核燃料物質使用変更許可申請書新旧対照表

（第4研究棟）

（申請書本文）

令和3年2月

図1 第4研究棟3階平面図

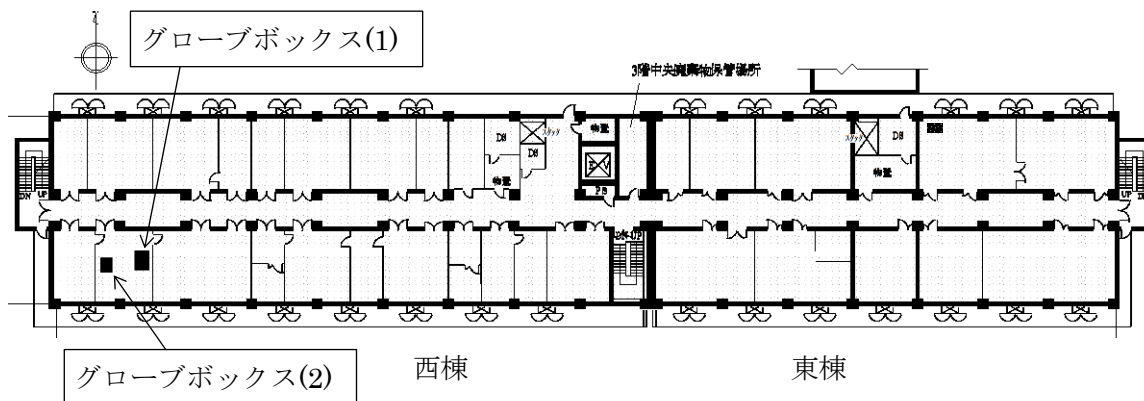
(2) グローブボックスの使用設備

使用設備	321BC号室 グローブボックス(1)	1基
	321BC号室 グローブボックス(2)	1基

図1 第4研究棟3階平面図

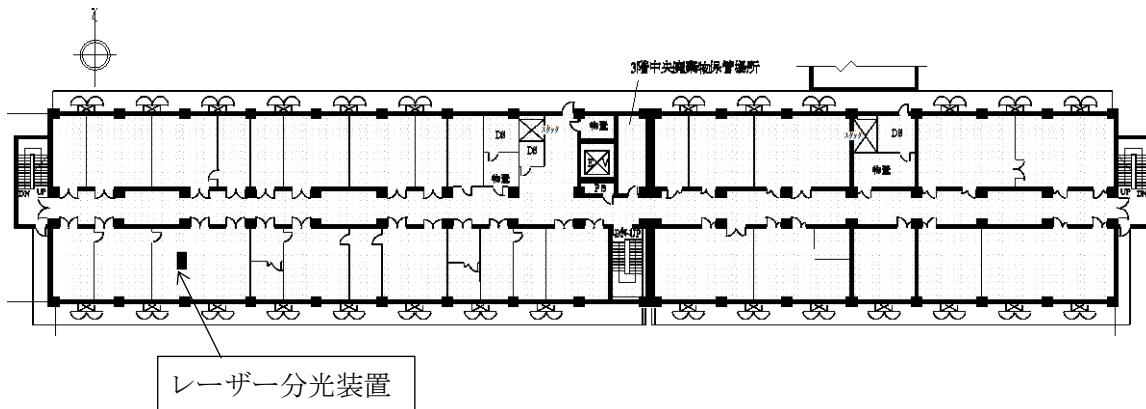
(2) レーザー分光装置の使用設備

使用設備	レーザー分光装置 (319号室) 1台
------	---------------------
